MESC TECHNICAL NEWS

No. M16C-47-0002

M30201 フラッシュメモリ版 標準シリアル入出力モードに関する注意事項

変更箇所

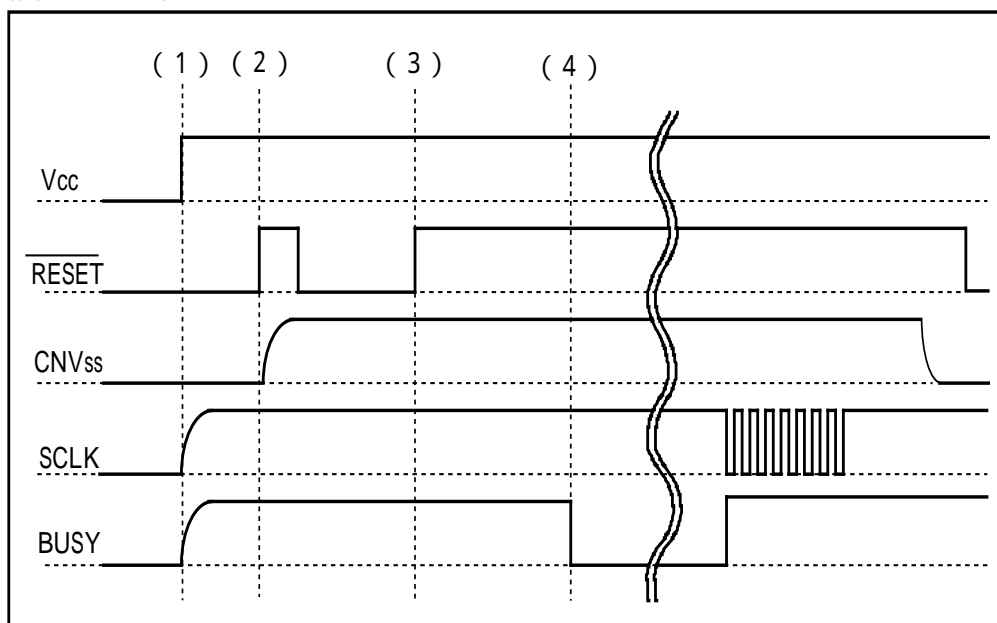
標準シリアル入出力モードの端子 (P5₂、P5₃) 設定が、一部仕様変更になりました。
標準シリアル入出力モードへと移行するには、以下のとおり設定してください。

・ SCLK 端子

ターゲット基板で、プルアップしてください。ただし、使用するシリアルライタの内部にてプルアップされている場合、基板上のプルアップは不要です。詳細はシリアルライタの取り扱い説明書を参照してください。

・ BUSY 端子

使用するシリアルモード (クロック同期 / 非同期) に合わせて設定してください。

標準シリアル入出力モード1 (クロック同期モード) のとき、使用するシリアルライタの内部にてプルアップされている場合、基板上のプルアップは不要です。詳細はシリアルライタの取り扱い説明書を参照してください。
